Dotyczy: prowadzonego postępowania na realizację zadania pn. „**Wykonanie ogrodzenia wokół remizy OSP w Komorowie**” – w trybie zapytania ofertowego art. 2 ust. 1 pkt 1 ustawy Prawo zamówień publicznych – zamówienie nr ZP.2710.9.2022 z dnia 28 marca 2022 r.

Gmina Rząśnik udziela wyjaśnień na zadane pytania Wykonawców z dnia 31.03.2022 r. dotyczące treści Zapytania ofertowego w prowadzonym postępowaniu na realizację zadania pn. „**Wykonanie ogrodzenia wokół remizy OSP w Komorowie**”.

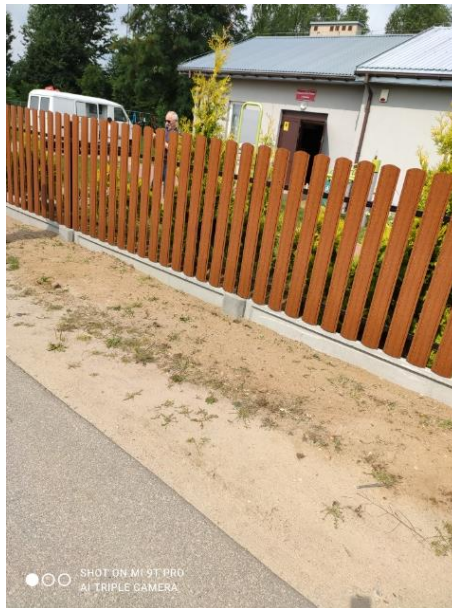
Czy Zamawiający może udostępnić szkic/zdjęcie przęsła ze sztachet metalowych o wys. 1,3m 3D lub podać dokładny opis danych technicznych (rodzaj profili, grubość profili, odległość między sztachetami) ?

Patrz odpowiedź pkt 1.

Poniżej zdjęcie płotu ze sztachetami metalowymi (inny kolor, wymagamy grafit lub czarny).
